Паспорт доступности объекта социальной инфраструктуры

«Ростовский государственный университет путей сообщения»

Общежитие № 2

Акт обследования
объекта социальной инфраструктуры к паспорту доступности ОСИ № - 3

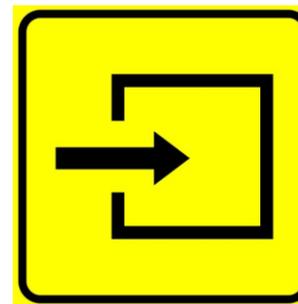
Знак доступности для инвалидов и тактильная пиктограмма «Вход в помещение» расположены на стеклянном полотне двери	К,С	Рекомендуется расположить знак доступности и пиктограмму рядом со входной дверью, на стене, со стороны расположения дверной ручки на расстоянии от 0,05 до 0,1 м от наличника, высота расположения нижнего края	Организованные решения

<p>табличек должна быть от 1,3 до 1,5 м согласно требованиям ГОСТ Р 52131 2019 п. 4.3.7.3 Знак доступности объекта для инвалидов по зрению должен быть тактильно-визуальным. Он должен размещаться перед входом в здание или помещение рядом с входной дверью, на стене, со стороны расположения дверной ручки, на расстоянии от 0,05 до 0,1 м от наличника. При наличии тактильно-визуальной информационной таблички с названием и режимом работы объекта знак устанавливается следом за табличкой на том же уровне. Высота расположения нижнего края рельефных тактильно-визуальных указателей и тактильно-визуальных табличек должна быть от 1,3 до 1,5 м от уровня поверхности.</p> <p>п. 4.3.7.4 ГОСТ Р 52131 2019 Плоскостные визуальные знаки доступности объекта для инвалидов на креслах-колясках и инвалидов по слуху перед входами в здание рекомендуется размещать на одном уровне с рельефными тактильно-визуальными знаками.</p>

Расположить согласно рисунку

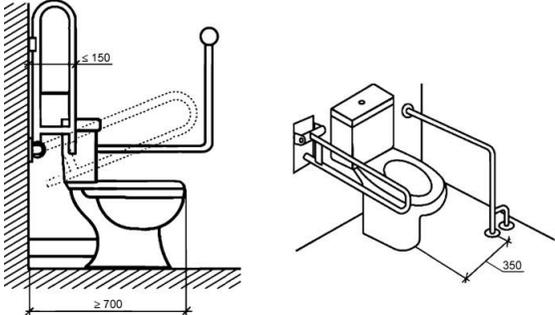
<p>Фото 25</p>	<p>Ненормативная высота порога двери (0,025 м)</p>	<p>К,С</p>	<p>Обеспечить отсутствие порога или его высоту не более 0,014 м п. 6.2.4 СП 59.13330.2020 Дверные проемы не должны иметь порогов и перепадов высот пола. При необходимости устройства порогов (при входе в жилой дом, общежитие, дом-интернат, выходе на балкон, лоджию и т.п.) их высота или перепад высот не должны превышать 0,014 м.</p>	<p>Ремонт (текущий или капитальный)</p>
	<p>Тревожная сигнализация не обозначена знаком</p>	<p>К,С,О,Г,У</p>	<p>Обозначить тревожную сигнализацию соответствующим знаком согласно п. 6.5.9 СП 59.13330.2020 Информационные тактильные таблички (в том числе тактильно-звуковые) для идентификации помещений с использованием рельефно-линейного шрифта, а также рельефно-точечного шрифта Брайля для людей с нарушением зрения: - рядом с устройствами вызова помощи, в том числе в универсальных и доступных кабинках. согласно ГОСТ Р 52131 приложение Г таблица Г.1 рисунок Г-1</p>	<p>Организационные мероприятия</p>

Фото 27

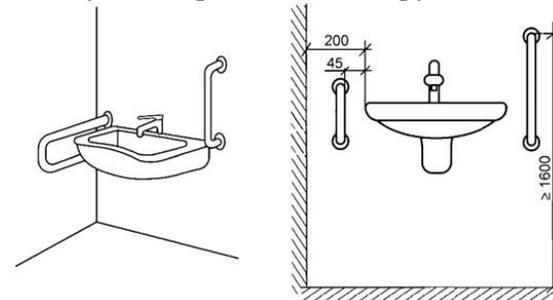
Установлен поручень с одной стороны раковины

Рекомендуется установить поручни с двух сторон раковины, в случае если поручень у раковины создает помеху для подхода к унитазу, используется вертикальный поручень п. 5.5.14 ГОСТ 51261 2022 В универсальных кабинах санузлов у раковины устанавливаются опорные поручни в соответствии с рисунками 28, 29. Просвет между раковиной и поручнем должен составлять (45 ± 5) мм, расстояние между поручнем и боковой стеной с учетом требования СП 136.13330.2012 по установке раковины. Верхний край поручня вдоль раковины должен быть выше раковины в пределах от 10 до 50 мм для предотвращения опирания на раковину. Выступ поручня за пределы переднего края раковины не должен превышать 100 мм, за исключением поручня, расположенного вдоль стены. Опоры при напольном креплении поручней не должны быть расположены от его переднего края более чем на половину длины всего поручня. В случае если поручень у раковины создает помеху для подхода к унитазу, используется вертикальный поручень
